Modulo per la presentazione delle osservazioni per i piani/programmi/progetti sottoposti a procedimenti di valutazione ambientale di competenza statale

ID: Codice procedura (ID_VIP/ID_MATTM):10844

Impianto per la produzione di energia elettrica da fonte eolica, costituito da 6 aerogeneratori della potenza complessiva di 37,2 MW, un sistema di accumulo da 25 MW e relative opere connesse in località "Rempillo" nel comune di Pitigliano (GR).

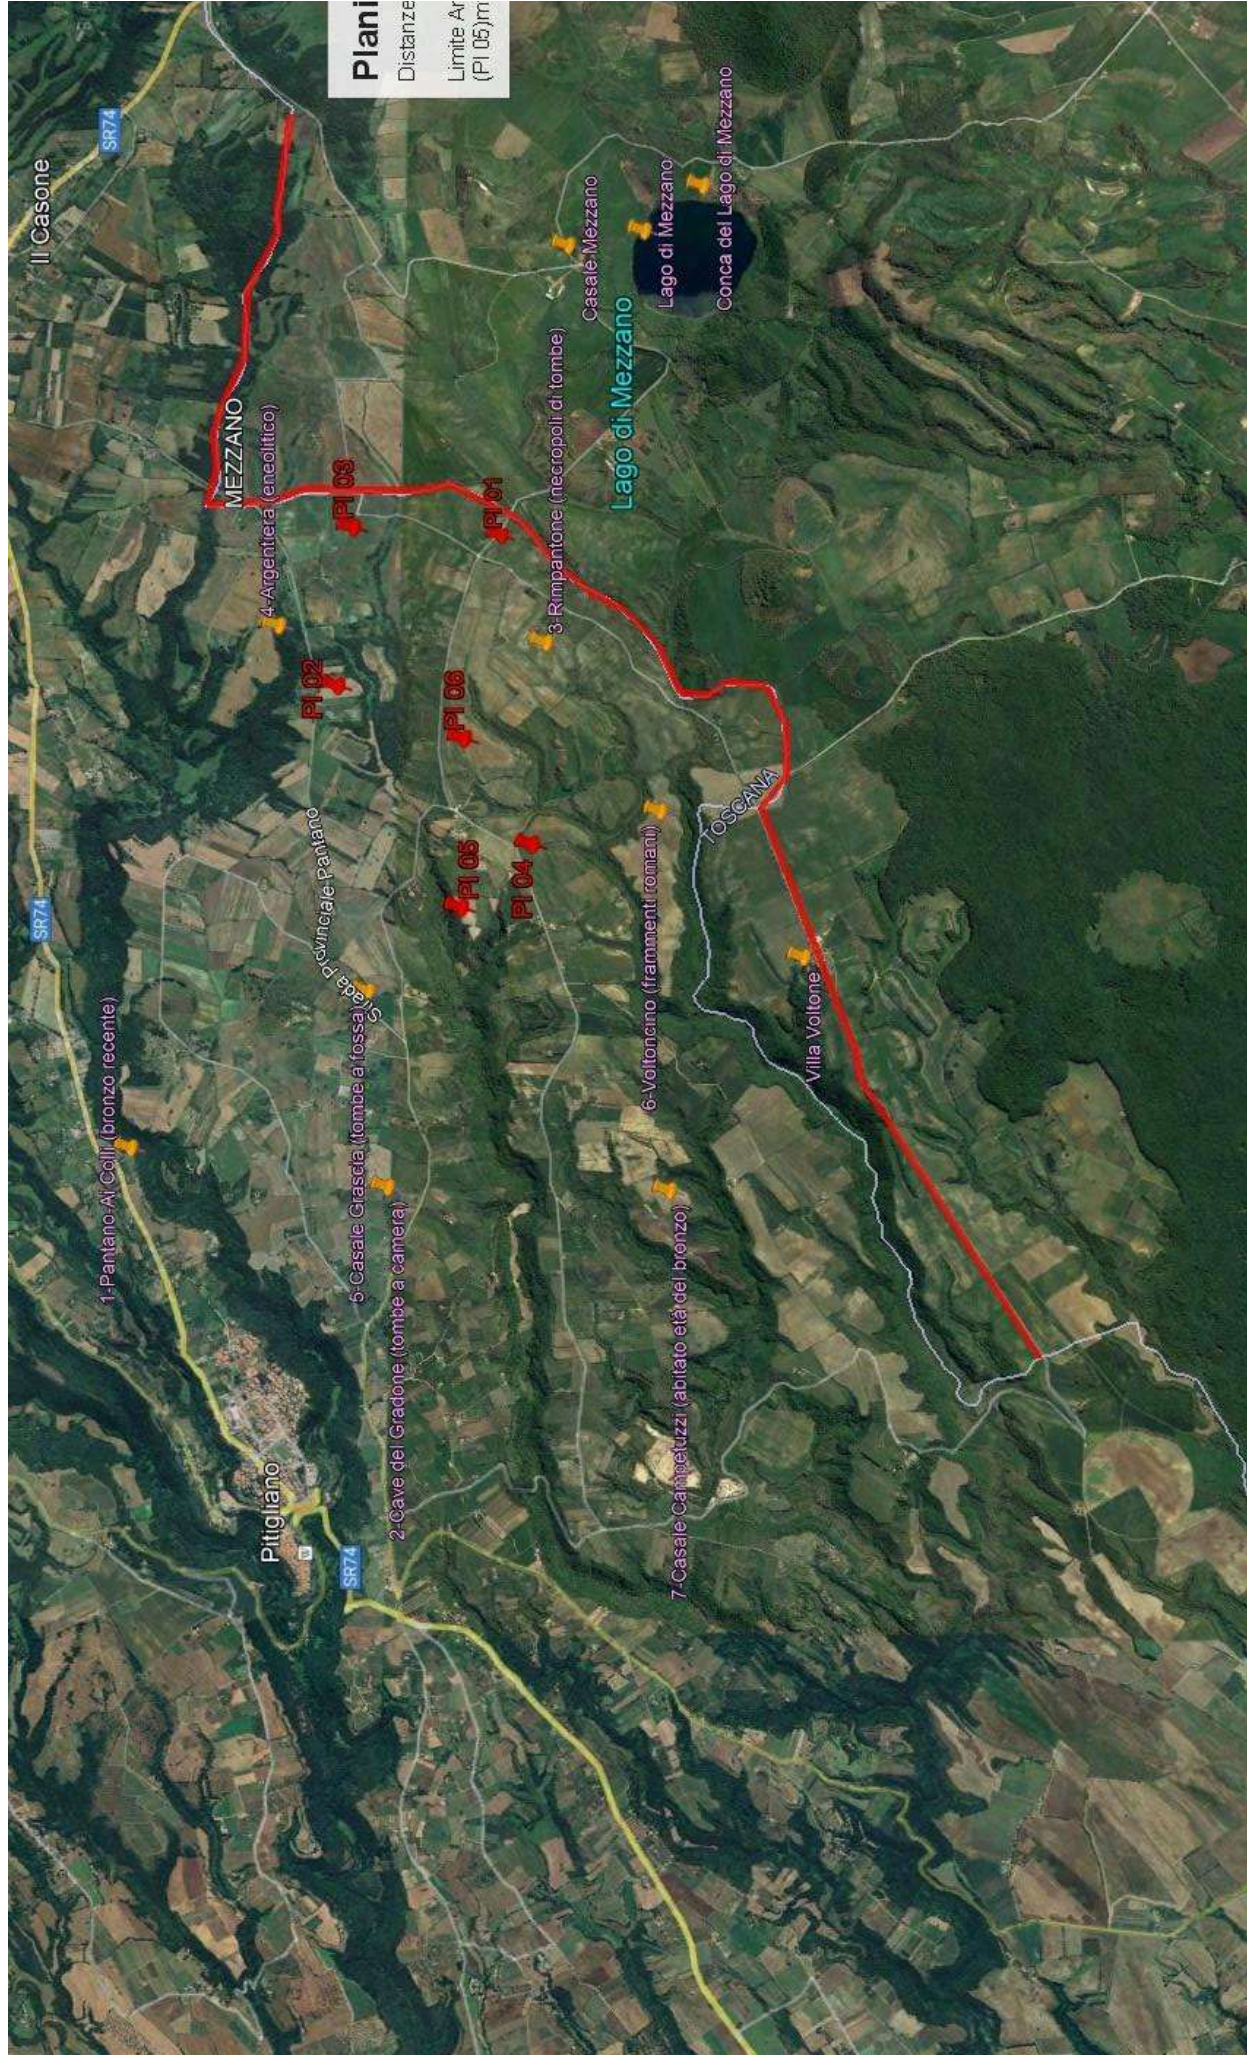
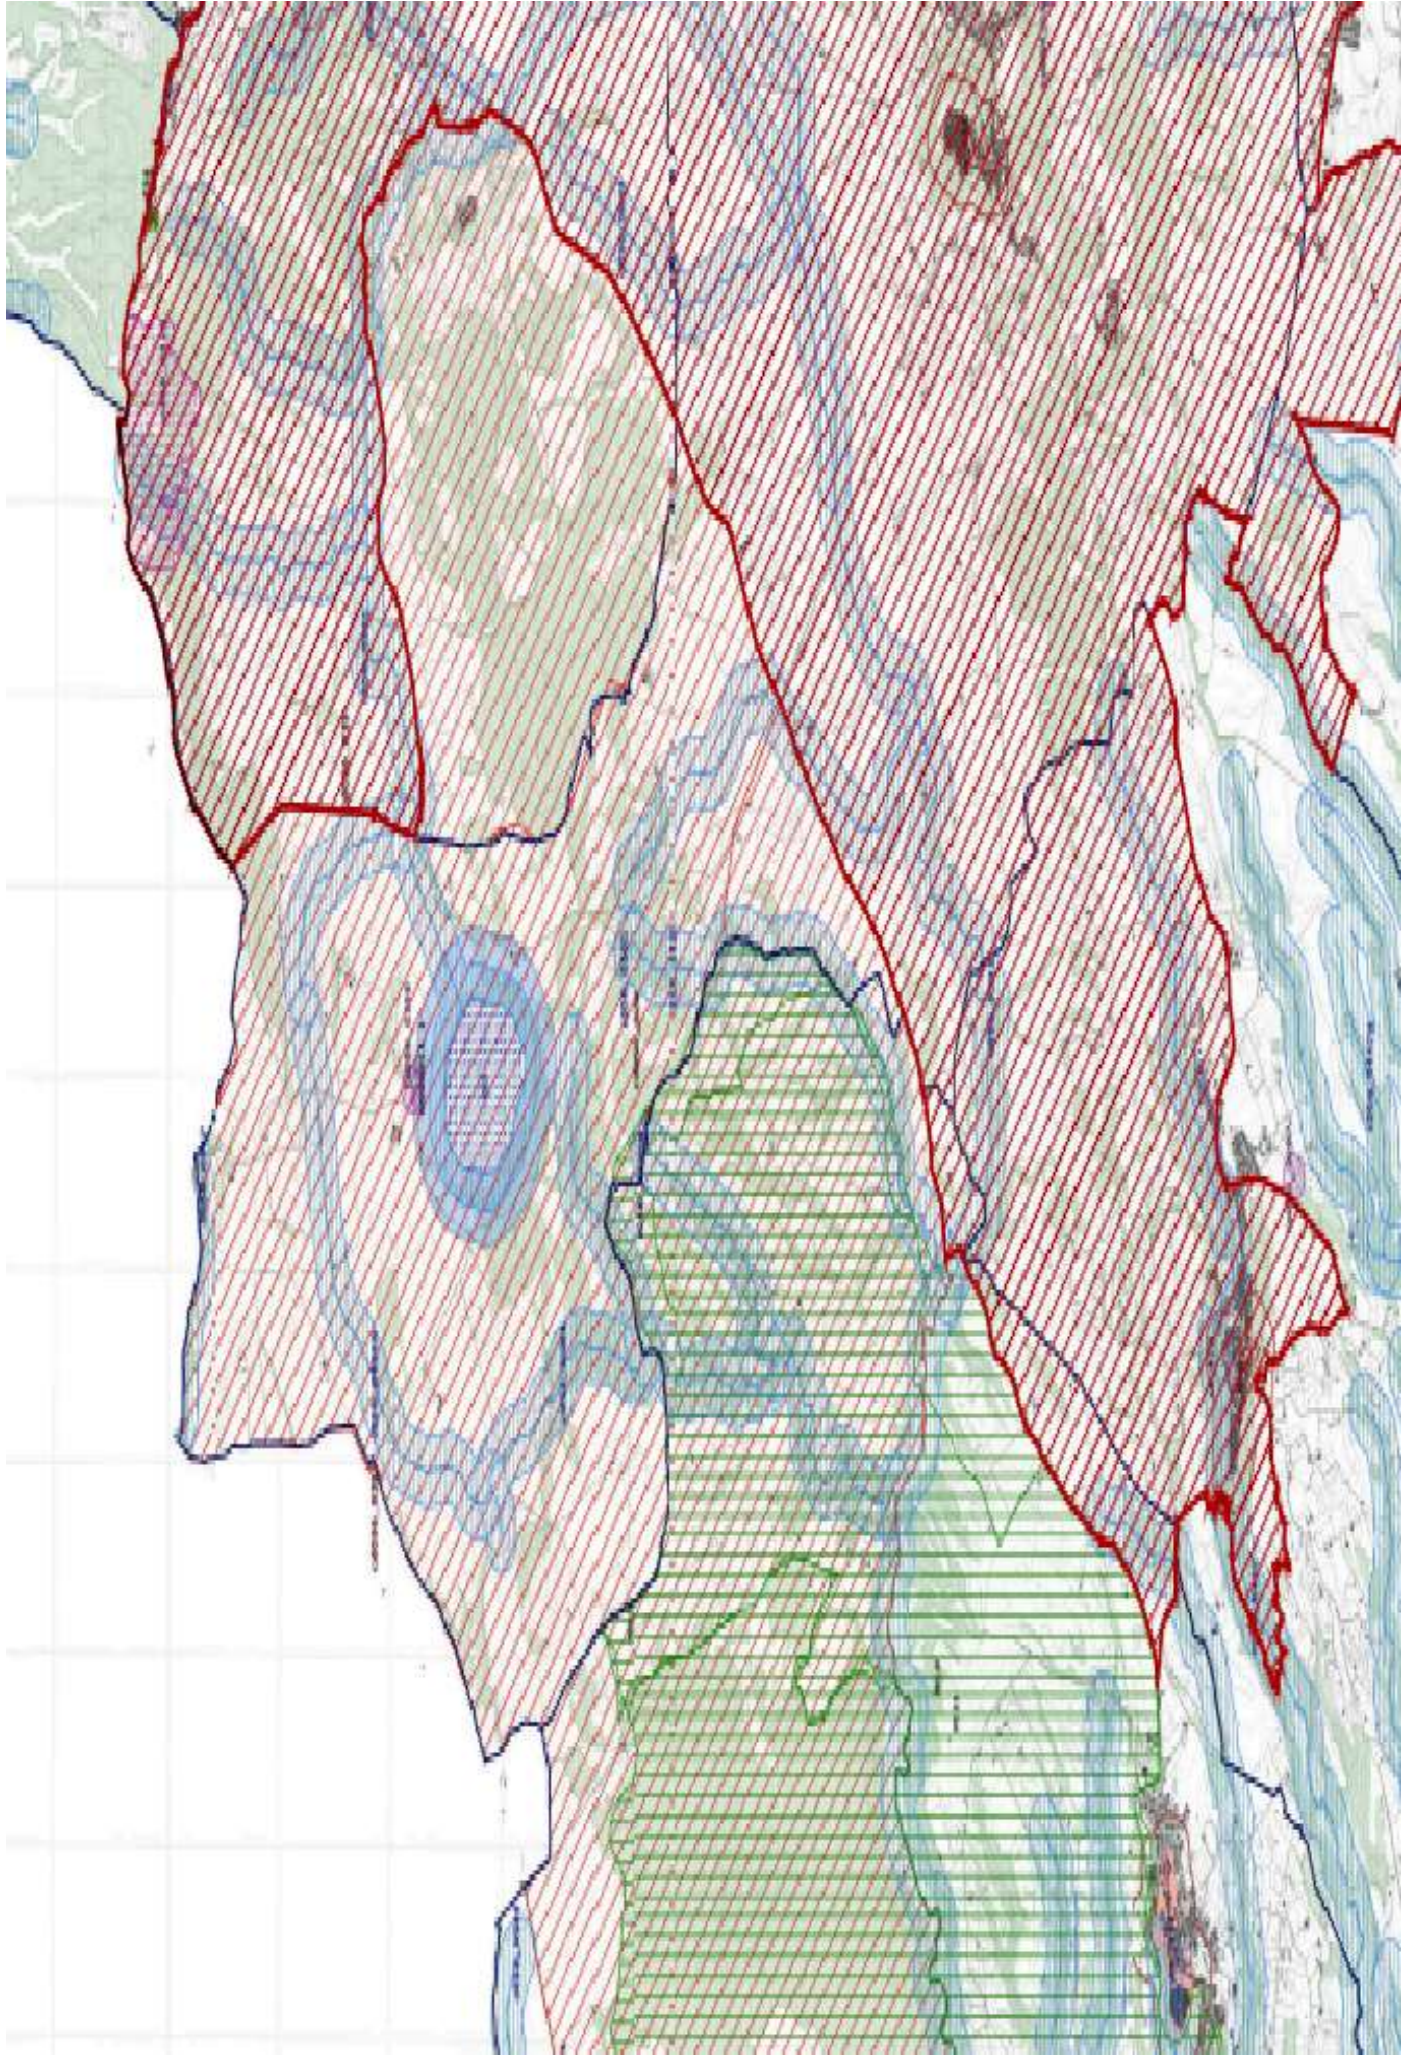
In sintesi, visti l'art. 20 comma 8 lettera c) quater del D.Lgs n 199/2021 e le Linee guida nazionali appena citate, considerato l'enorme impatto dell'impianto eolico industriale denominato "Rempillo" sulla zona paesaggistica di notevole interesse pubblico ben individuata nelle immagini

n.1 e n. 2 e sui Beni Culturali evidenziati nell' immagine n. 3 dell'Allegato alle presenti Osservazioni, per la collocazione delle pale P04 e P05 direttamente all'interno del perimetro di un'area archeologica e per gli impatti anche sull'area intermedia e vasta dei pregiati territori laziali della Tuscia settentrionale e in particolare di quelli del pitiglianese ricco di emergenze agricole, naturalistiche, storiche e archeologiche del periodo etrusco ma non solo, si chiede che venga negata l'autorizzazione all' insediamento dell'impianto eolico denominato "Rempillo".

ALLEGATO alle OSSERVAZIONI all' IMPIANTO EOLICO denominato REMPILLO nel COMUNE di PITIGLIANO (GR). Comp

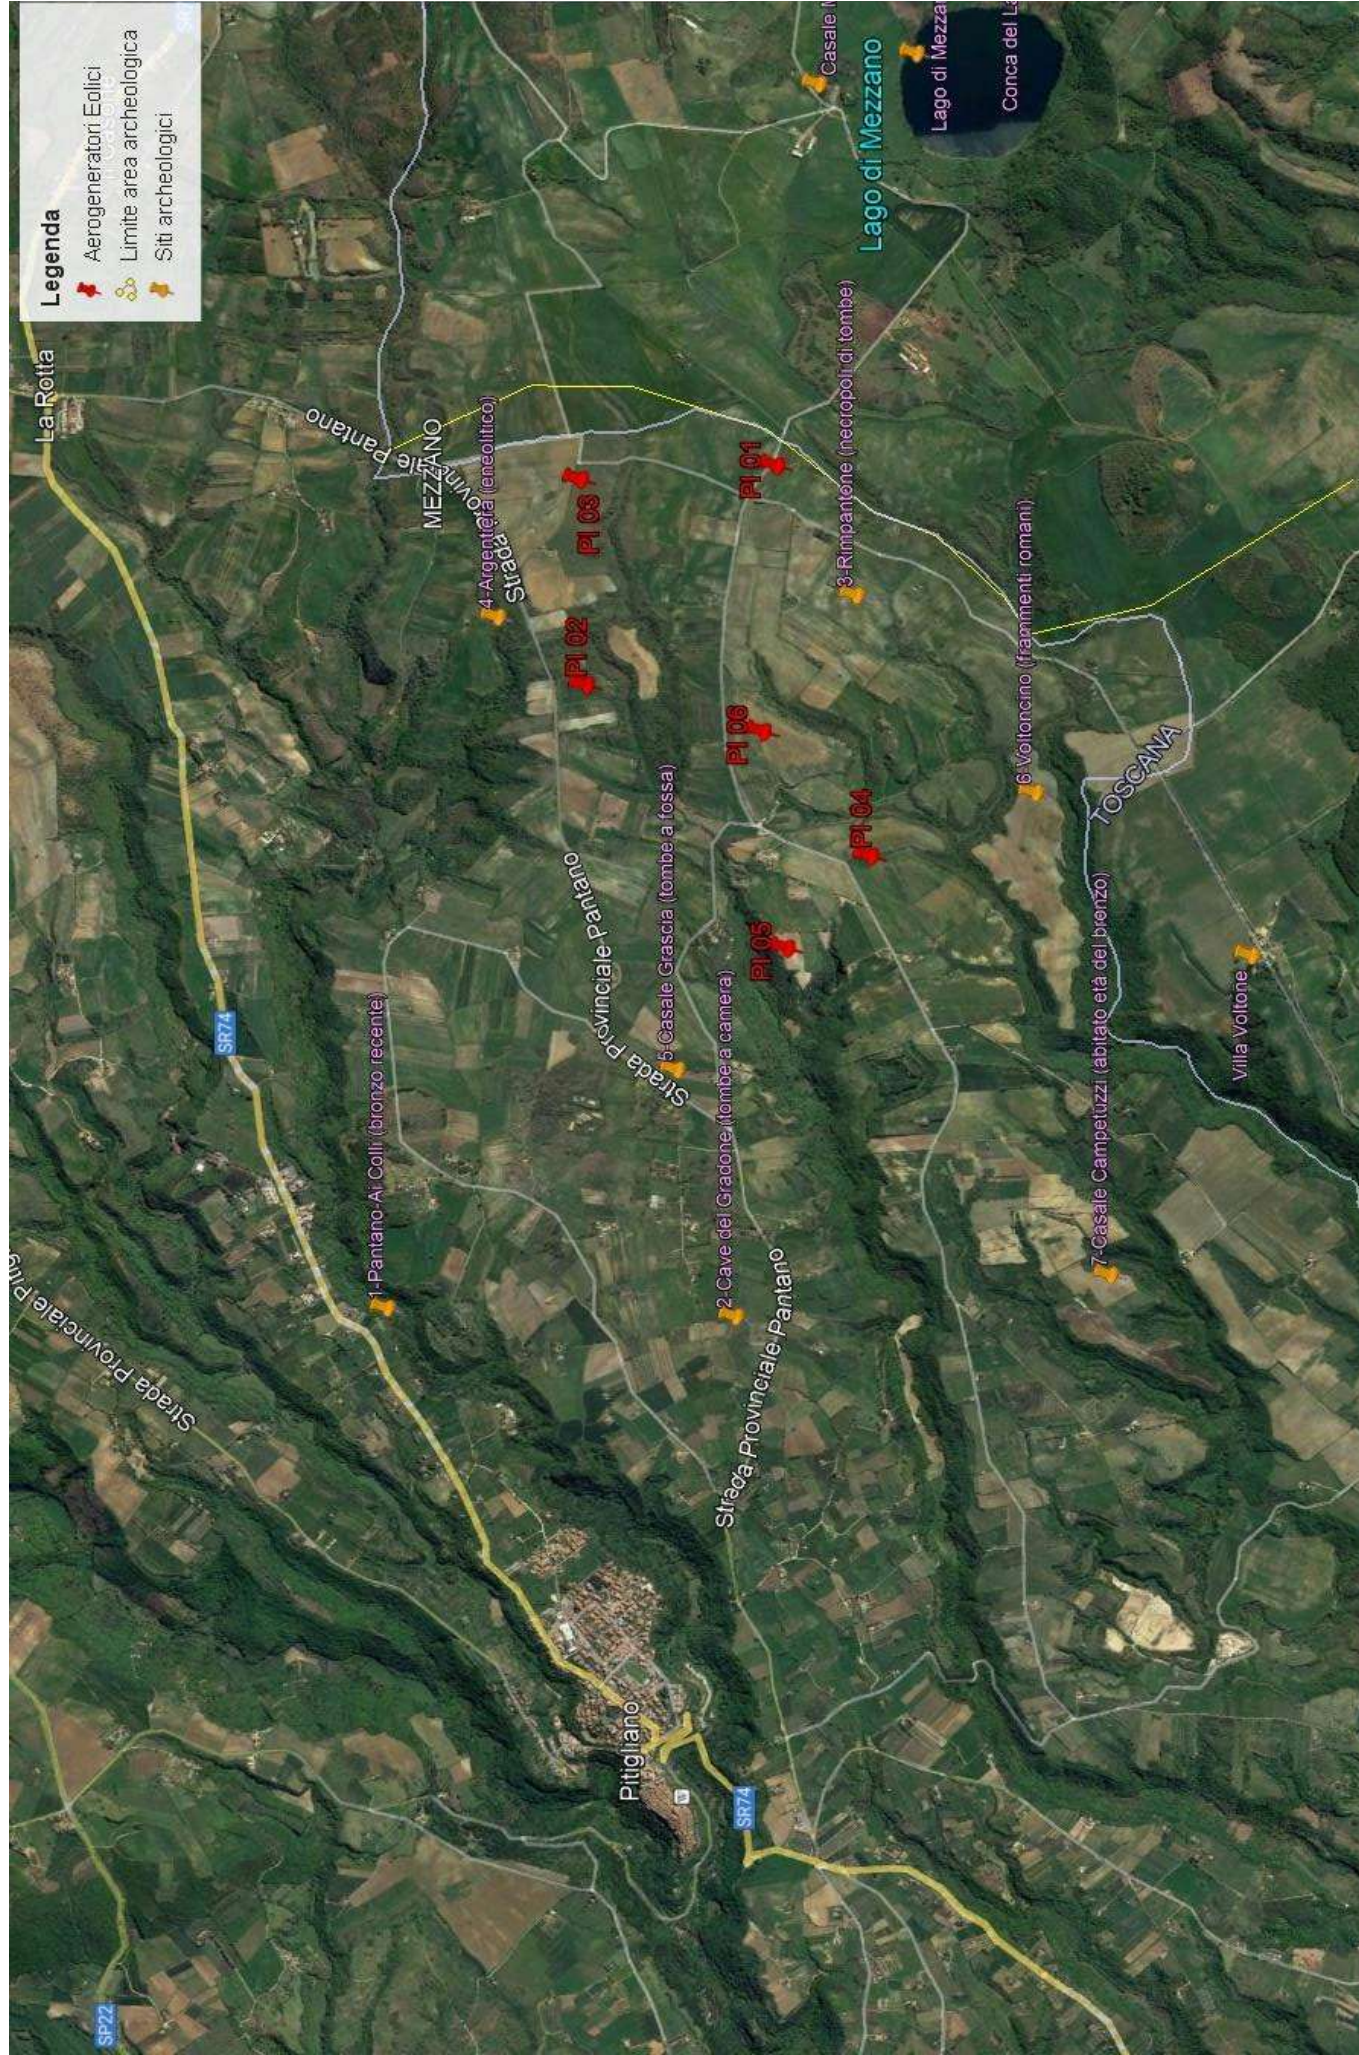
- h) Le zone di interesse archeologico evidenziate nell'immagine n. 3 a cui si aggiungono anche l'importante abitato protostorico di Sorgenti della Nova e Ruder del Castello altomedioevale che si trovano a circa 4 km dalle aree in cui è stato progettato l'impianto eolico industriale. Poco più lontano i resti del castello medioevale "Morrnacchio". Nell'area vasta le preziose necropoli eneolitiche (Poggi Alti) ed etrusche di Pitigliano, Sovana e Sorano.

Riservandoci di verificare l’esistenza o meno dell’area archeologica riportata nel PSC vogliamo ricordare che comunque le due “pale” P04 e P05 anche superando l’incompatibilità di non essere all’interno del perimetro di un bene culturale manterrebbero comunque la loro incompatibilità paesaggistica per i motivi ben argomentati nella nostra prima Osservazione quando abbiamo messo in evidenza come tutti e 6 gli aerogeneratori ricadendo nelle fasce di rispetto del bene di notevole interesse pubblico ex art. 136 del Codice dei Beni Culturali e del Paesaggio “ Conca del Lago di Mezzano e territorio circostante” confinante direttamente
